Città metropolitana
di Roma Capitale

Oggetto: D.D. RU n. 3355 del 18/11/2022 – Richiesta chiarimenti elaborazione cartografica per la localizzazione di impianti di recupero dei rifiuti. Riscontro nota ns. prot. 18195/2023.

Oggetto: D.D. RU n. 3355 del 18-11-2022 – Richiesta chiarimenti elaborazione cartografica per la localizzazione di impianti di recupero dei rifiuti.

TAV. 42 **SCALA**
1:10.000

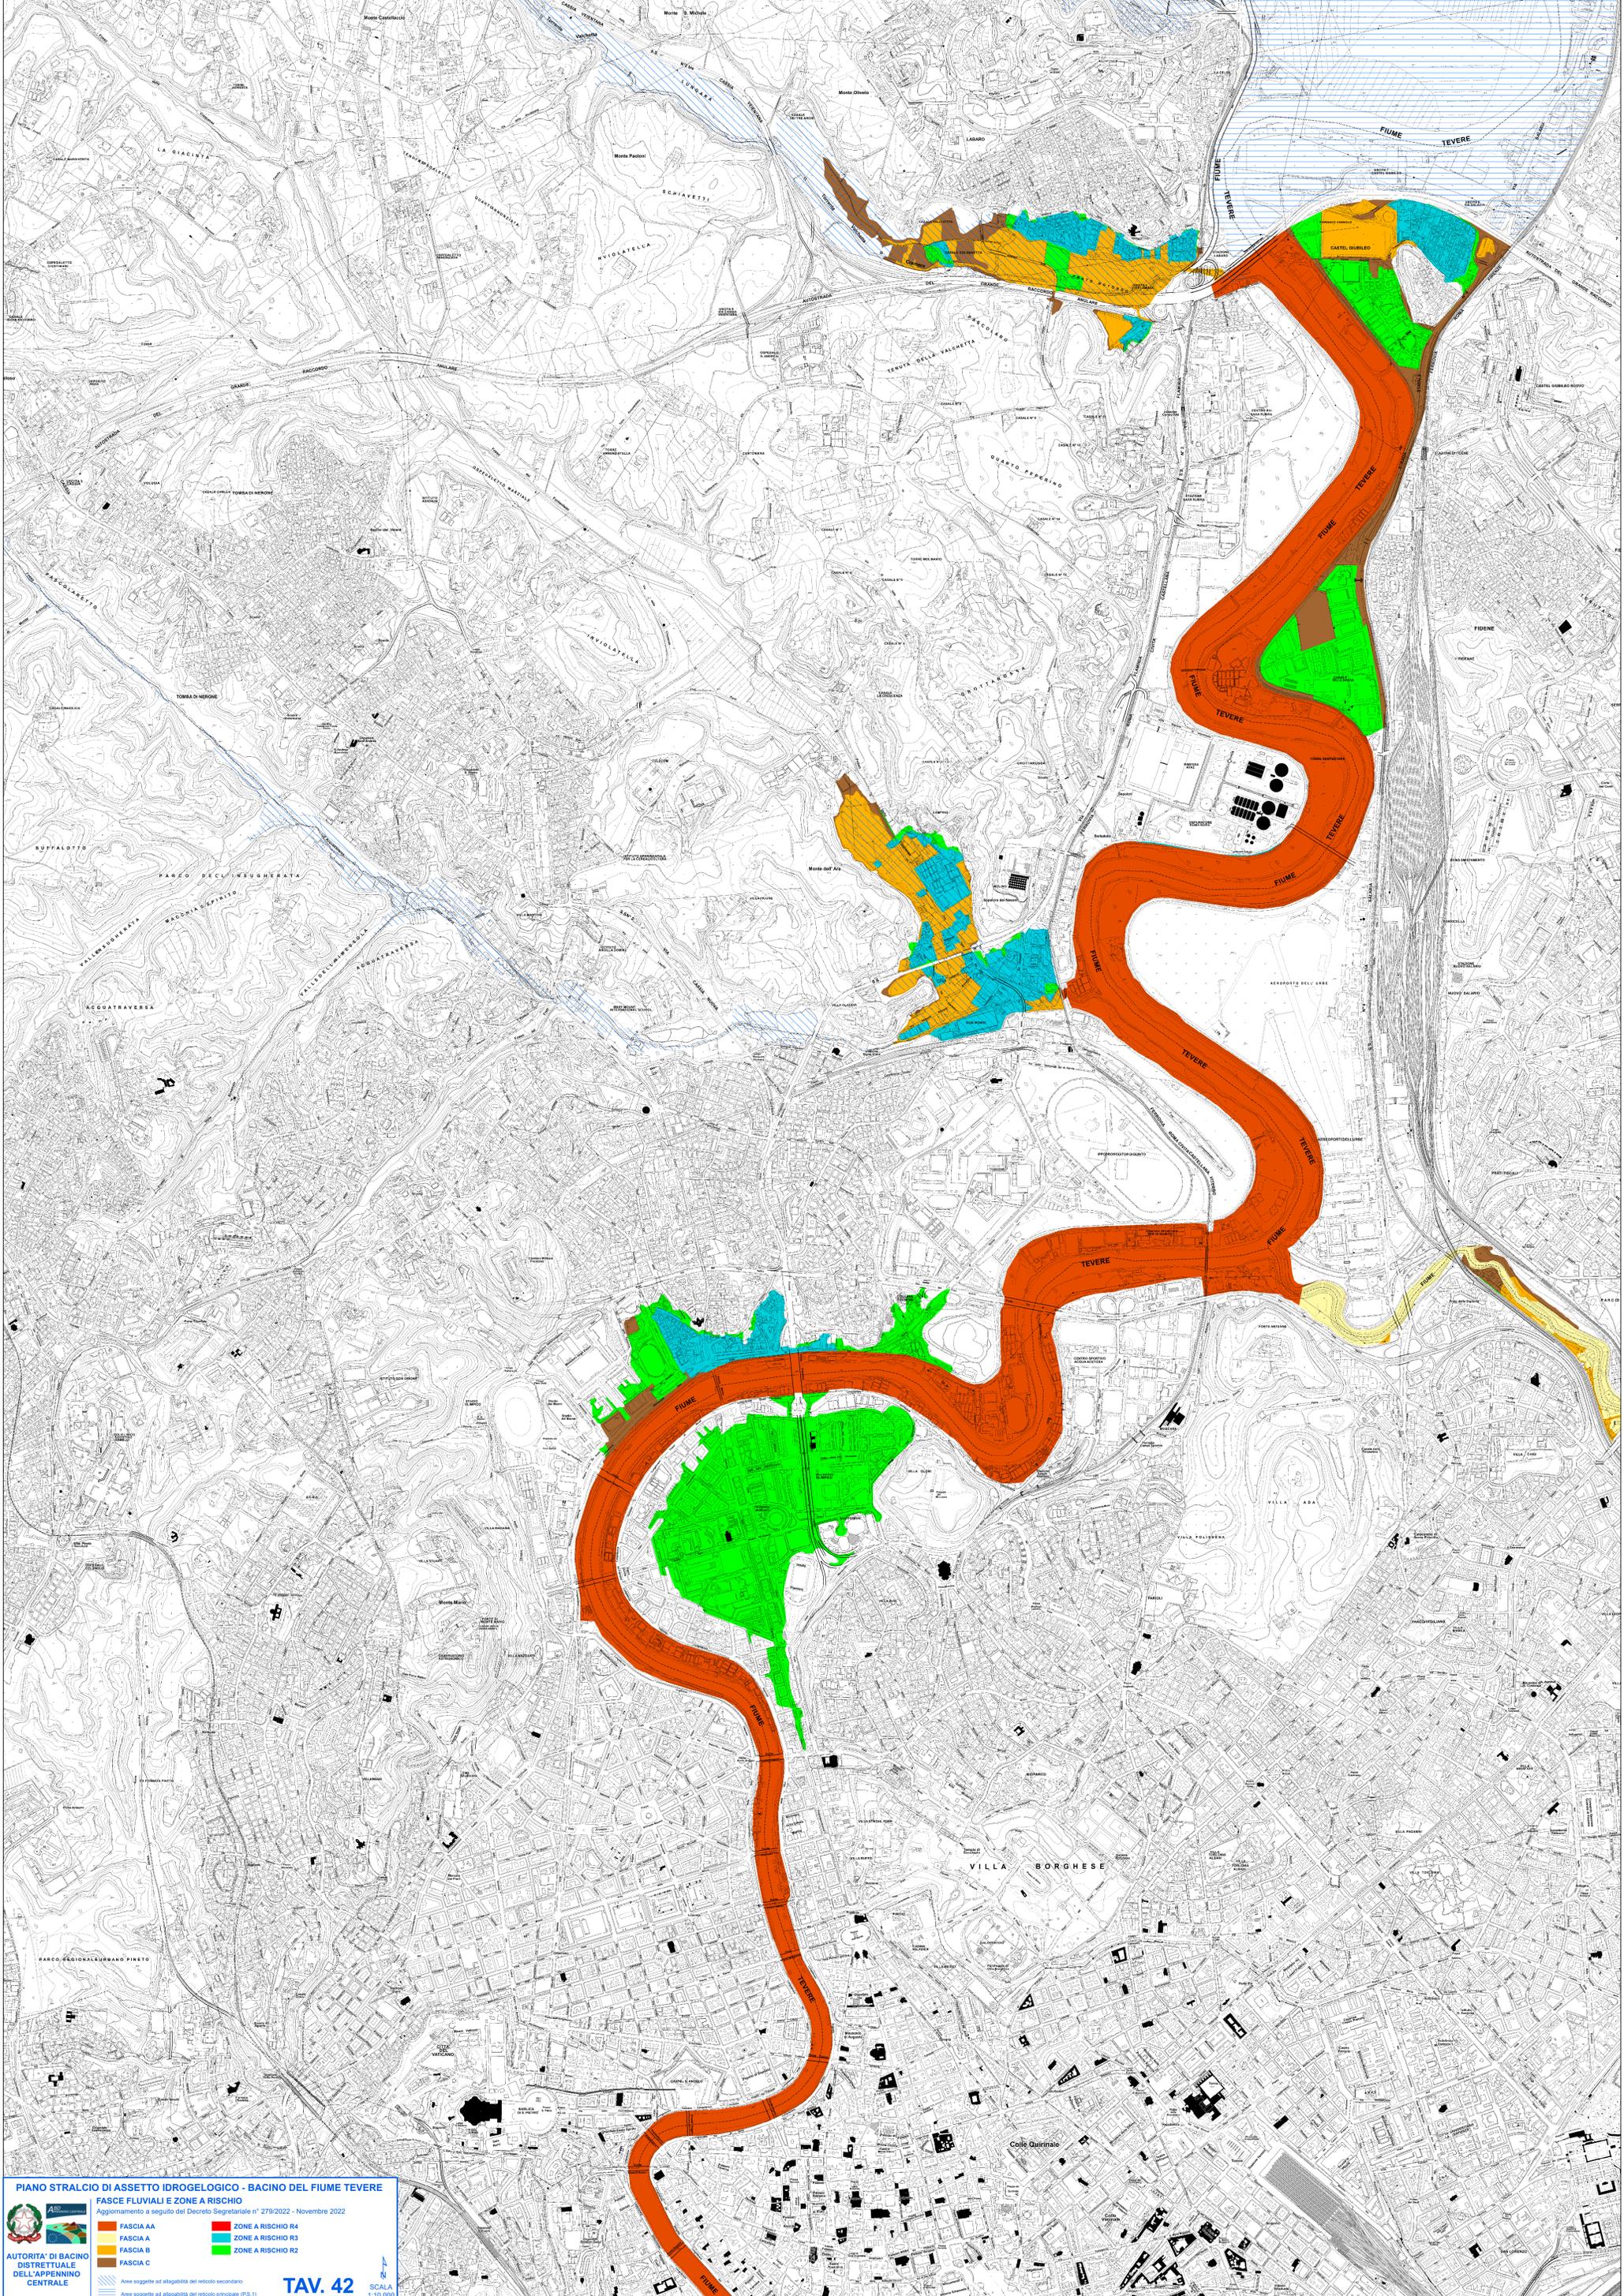
Per quanto attiene il vincolo di difesa del suolo riportato sopra al punto 3 (*Aree destinate al contenimento delle piene individuate dai Piani di bacino di cui alla parte III del D. Lgs. 152/2006 e s.m.i., che definiscono le aree a rischio esondazione valutate con un Tr fino a 200 anni o destinate ad opere di contenimento delle piene*), nell’area in cui è ubicato l’impianto AMA di via Salaria n. 981, l’Autorità Distrettuale dell’Appennino Centrale, già Autorità di Bacino del Tevere, con il Piano di Assetto Idrogeologico e i successivi aggiornamenti fino al recente Decreto Segretariale n. 279/2022, ha imposto un vincolo idraulico con rischio R2 (pericolo di inondazione C) (**ALL. 1**).
